通学路合同点検対策ヶ所図

要望番号 27-34

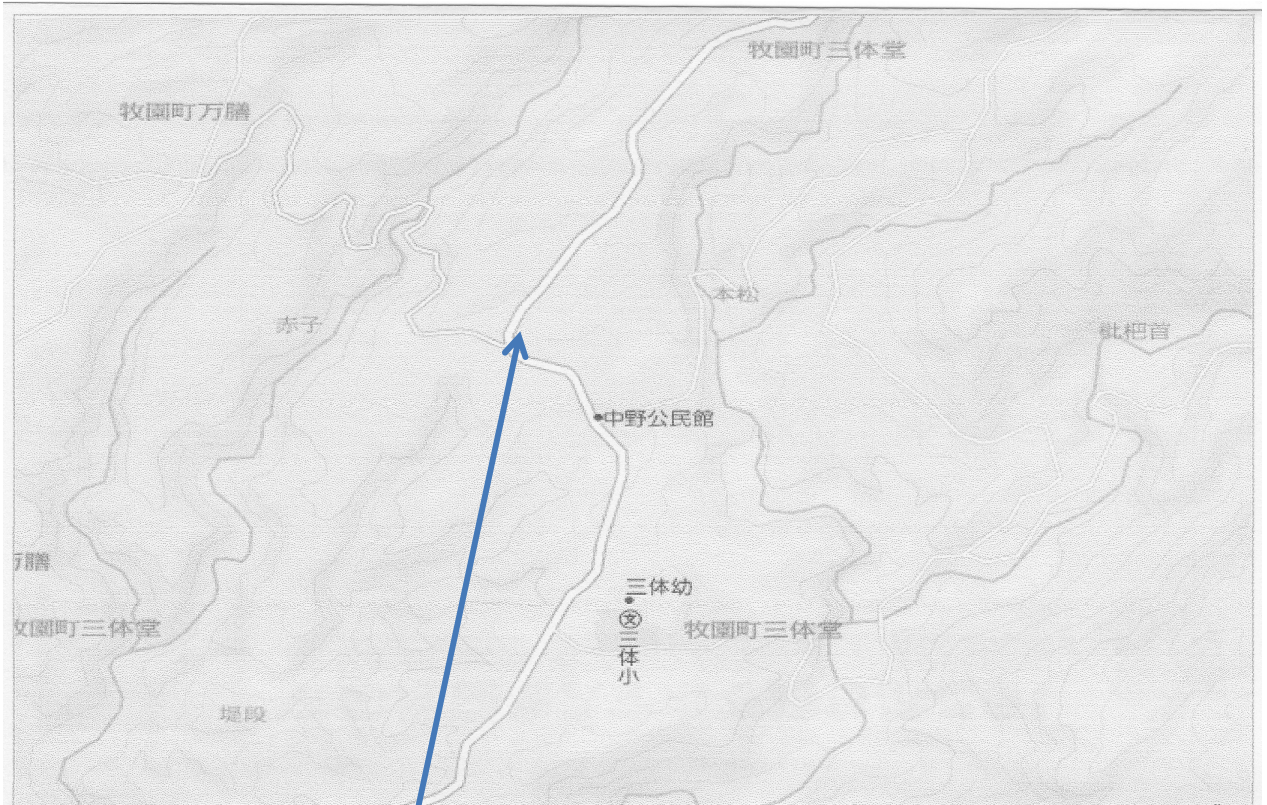
具体的な場所 三体堂線の万膳入口から少し先で道路幅が極端に狭くなっている場所
具体的な要望 道路幅の拡張をお願いしたい。

現在、年次的に改修工事を行っている。区間の延長が400m程あるので4～6年係の見込みである。(H28年度から設計測量等を実施する。)

側溝部分に蓋をしてほしいという要望もあるが改修工事をする事が決まっているため二重に投資はできないので改修工事を待ってほしい。

要望番号 27-36・37

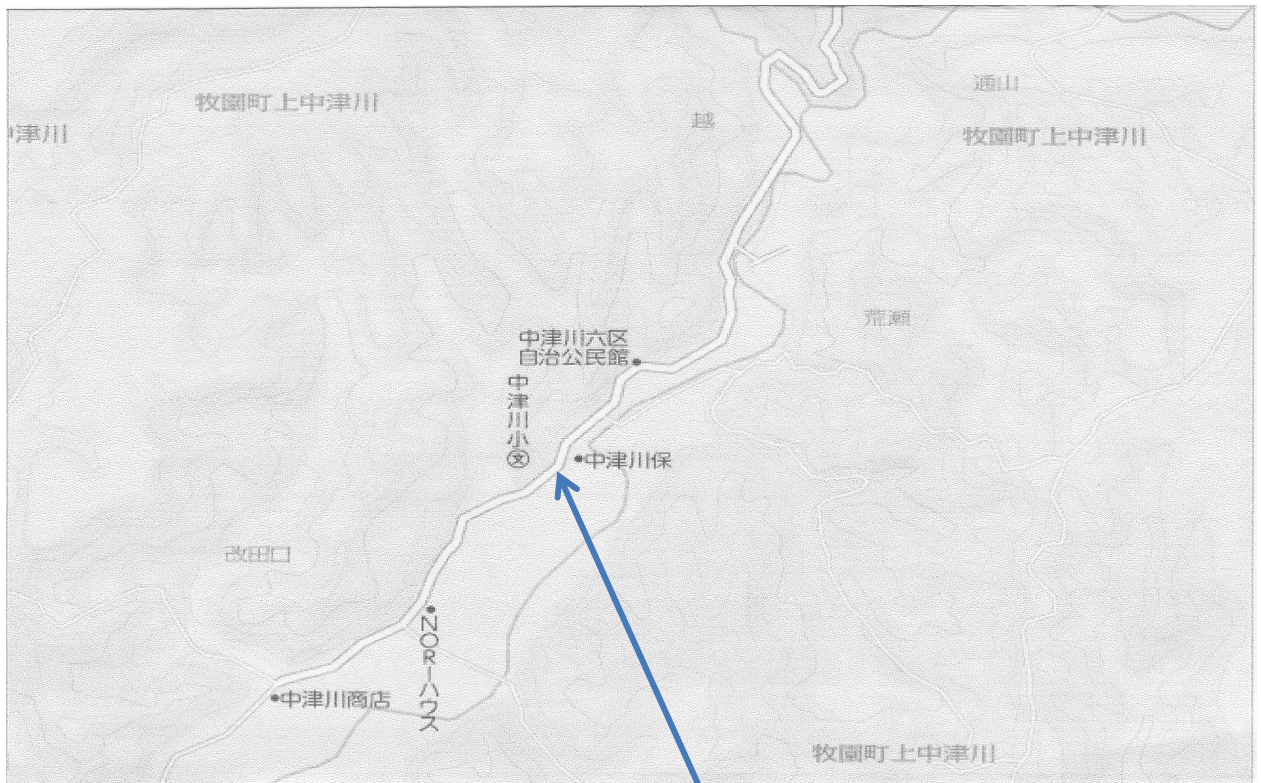
具体的な要望 ①横断歩道の白線及び注意喚起の表示（◇の白線）の一部が消えているので引き直しをしてほしい。
②カーブが連続し見通しが悪いにもかかわらず車両が減速しないため、減速を促す表示（カラー舗装や「減速」等の道路標示）をお願いしたい。

① 横断歩道及び外側線等は今年度8月に引き直し済み。

② 下中津川側については「スピード落とせ」のペイント済み

上中津川側については、路面状態が悪く改修予定があるので改修時対応したい。

要望番号 27-35

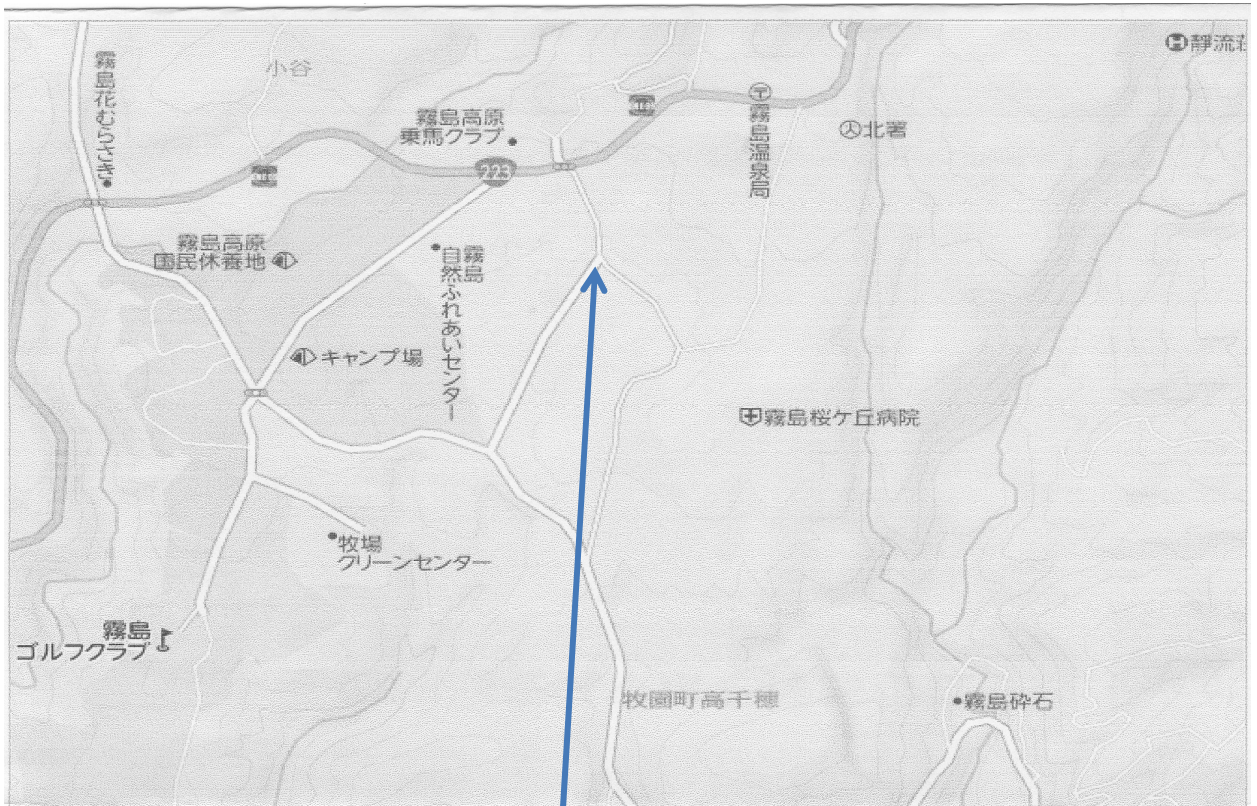
具体的な要望 通学時間に交通量が多く、カーブになっていることから見通しが悪く危険であるためカーブ前の直線部分に横断歩道があるとより安全である。

標識や路面表示により30m程手前で横断歩道があることは認識できるが、歩行者（横断者）の有無は見えない。制限速度も30kmであるがスピードがでていいる。運転者のモラルである。要望のあった新たな横断歩道は片側（右）に歩道がなく横断を待つスペースがないため設置はできない。この区域（路線）は5年以内に舗装の計画であるが路面表示等は現在の物を引き継ぐことになる。飛び出し注意の人形標識の設置もスペースが無く難しい。（高千穂小校長より新たに横断歩道の設置の要望あり：奥歯科医院方面への道路）
